Ref.: Contrato S.G. Ministro N° 246/2021. Llamado MOPC Nº 110/2020 Licitación Pública Internacional para la Contratación de los Servicios de Consultoría para la Fiscalización de las Obras de Construcción del acceso al segundo Puente Internacional sobre el Rio Paraná – Presidente Franco / Foz de Iguazú. ID: 388.868.

Objeto: Propuestas y Sugerencias referentes a Accesos al 2° Puente y a la ANNP.
(Zona urbana)

1) Acceso Rotonda Avda. Bernardino Caballero – Área de la ANNP.

ORDEN DE EJECUCIÓN N° 3

SECCION TIPO - ACCESO ANNP
DE PROG. 0+000 A 0+340
DE PROG. 0+700 A 0+819,70

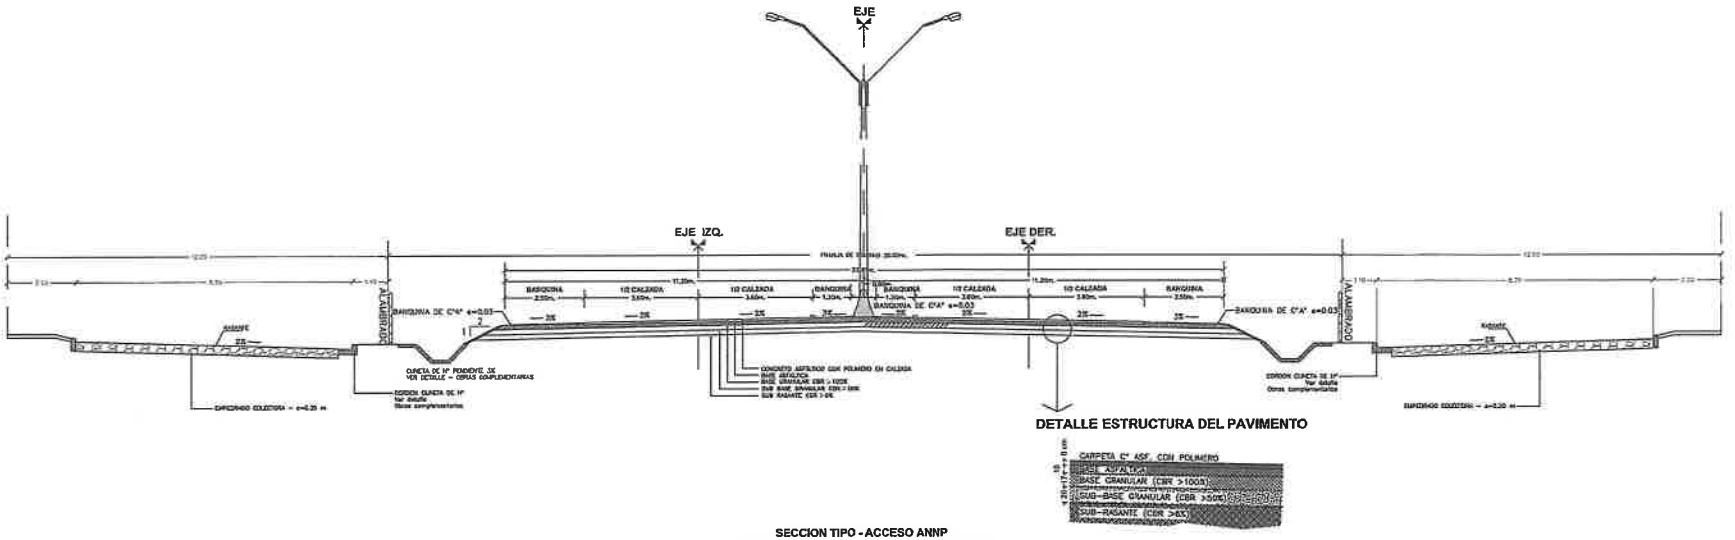
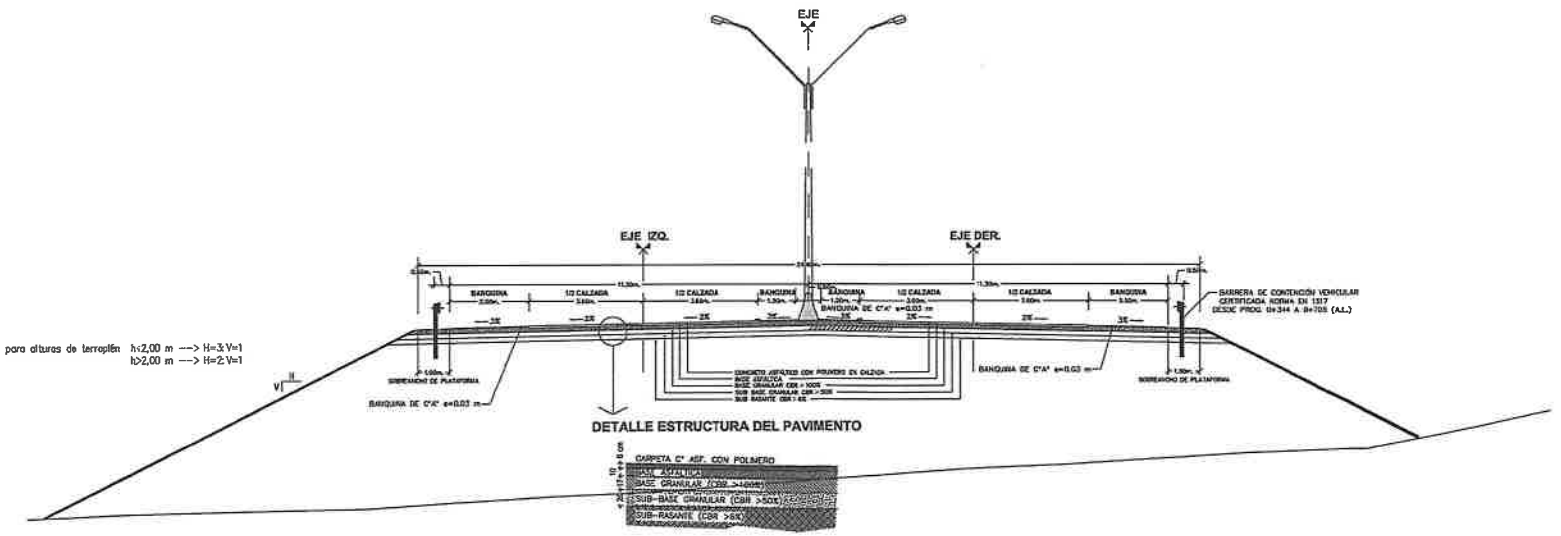
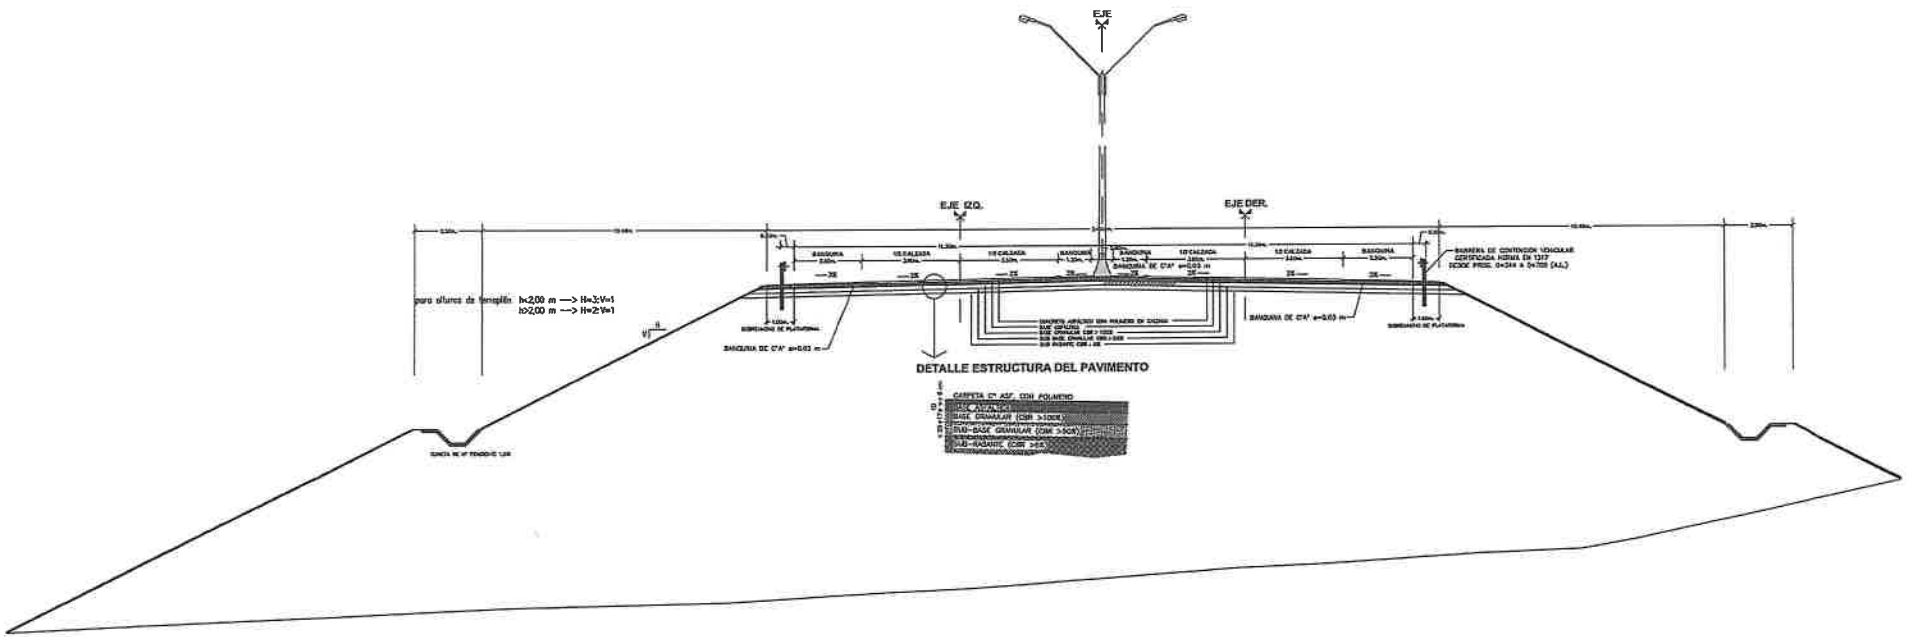
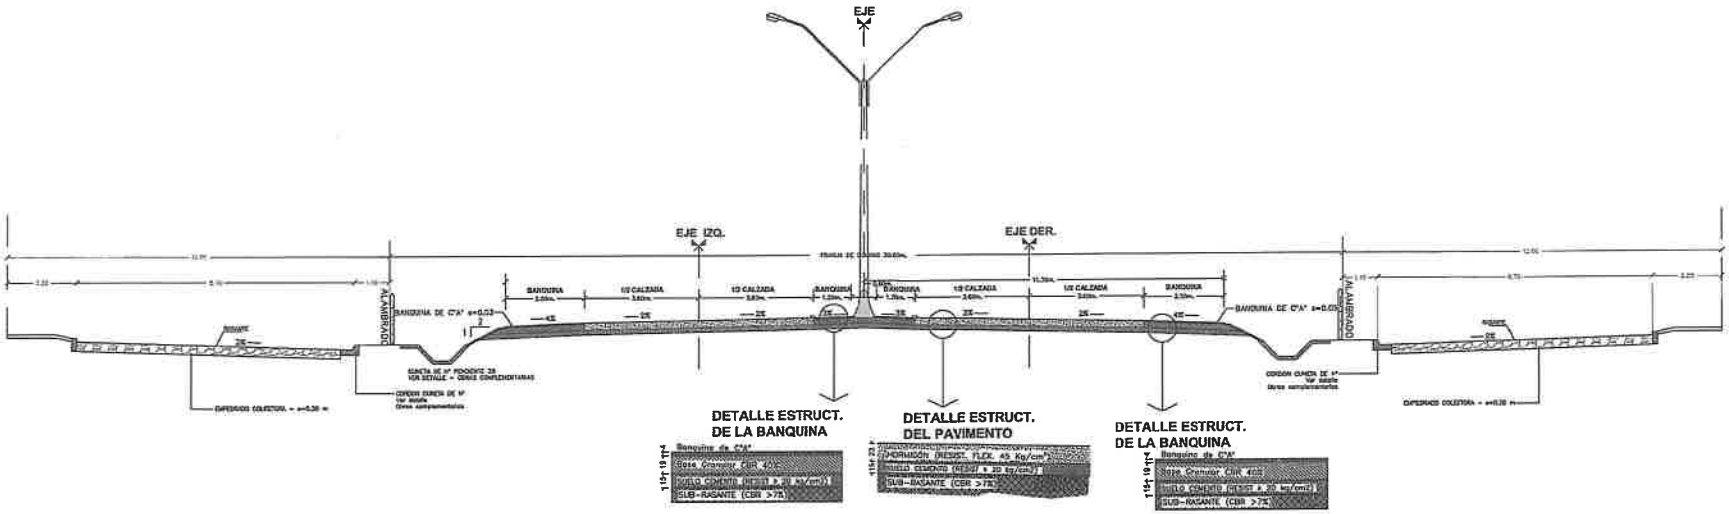
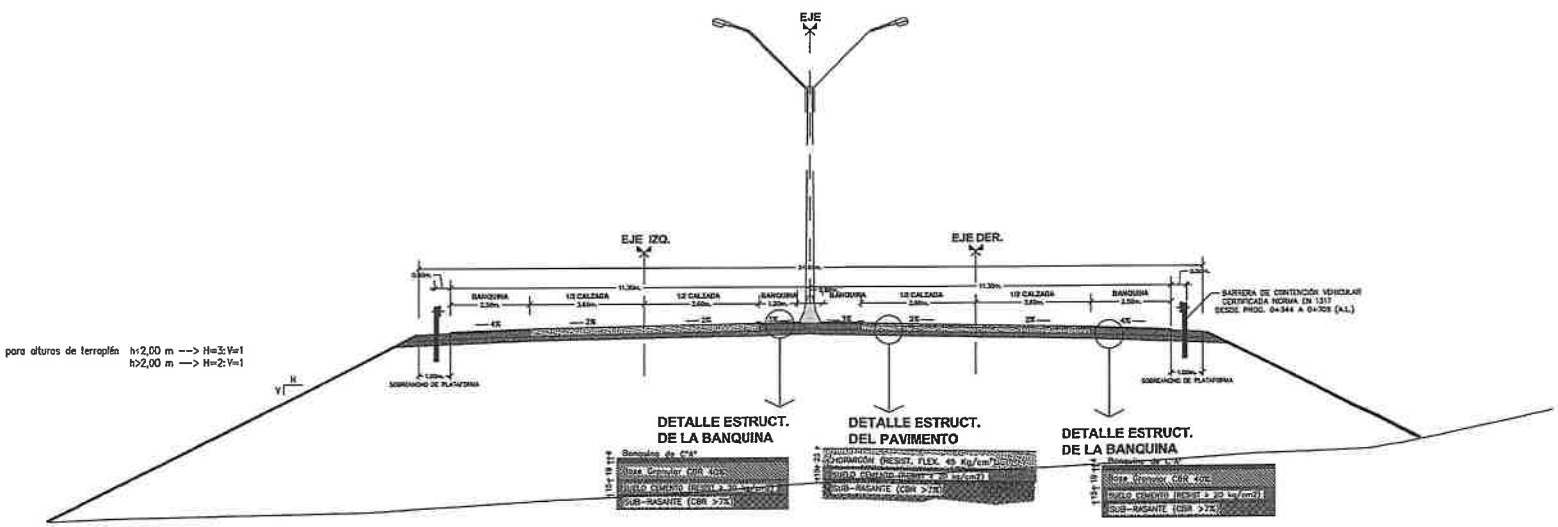
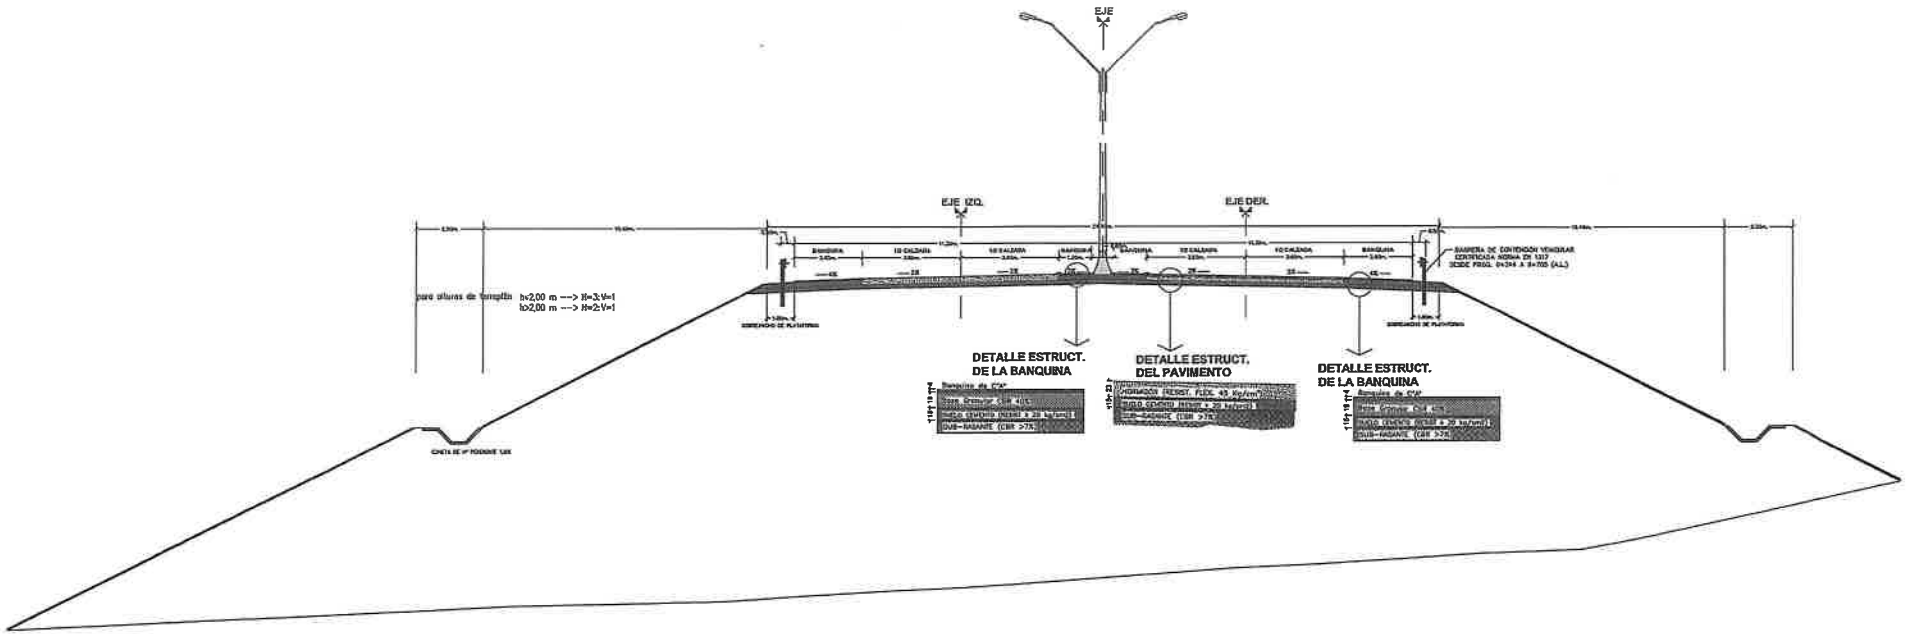
- En este caso, previa consulta con el Especialista Hidrólogo de la Fiscalización se llego a la conclusión de que seria posible reemplazar el puente de 60 m. por una alcantarilla de 2 x 2,50 m.

En conclusión, se propone el cambio del viaducto de L= 60 m. por una alcantarilla celular de 2 x 2,50 m. y la construcción del Movimiento de Suelos correspondiente por 2 razones:

En base a las disposiciones contractuales que lo permiten y a la sugerencia manifestada por el Consorcio INCONPAR INGSER, se ordena a firma Constructora ACARAY S.A, para que proceda al cambio del viaducto de L=60 m por una alcantarilla celular doble de 2.5 m x 2.5 m y la construcción del movimiento de suelos correspondiente.
